**INFORME N° 081 -2023/MINEM-DGAAM-DEAM-DGAM**

Asunto : Recurso de reconsideración interpuesto contra la Resolución Directoral N° 268-2022/MINEM-DGAAM

Mediante Resolución Directoral N° 268-2022/MINEM-DGAAM se declaró No Conforme el Informe de Identificación de Sitios Contaminados (IISC) de la Unidad Minera San Cristóbal – Mahr Túnel, por no haberse subsanado todas las observaciones formuladas por la DGAAM.

Figura N° 3: Modelo conceptual de sitio

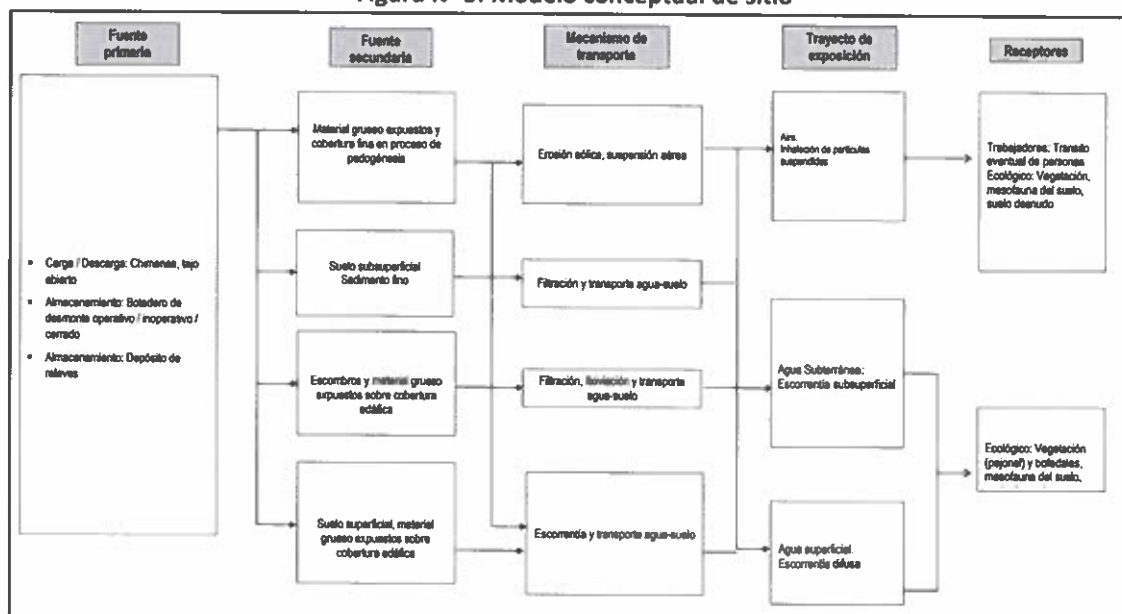
3.11.1. En su recurso de reconsideración, el titular presentó la figura 10-1 (modelo conceptual para el IISC San Cristobal – Mahr Túnel), la cual describió un esquema del modelo conceptual conformado por las fuentes primarias, fuentes secundarias, mecanismos de transporte y trayecto de exposición; lo cual señaló, fue desarrollado producto de la investigación histórica y del levantamiento técnico de sitio. Asimismo, presentó el IISC actualizado.

¹¹ Observación N° 19. Se deberá actualizar el modelo conceptual en función a las observaciones del presente informe.

De la revisión de la figura 10-1 y del IISC actualizado, el titular cumplió con presentar el modelo conceptual preliminar actualizado. En tal sentido, la observación 19 se considera como **ABSUELTA**.
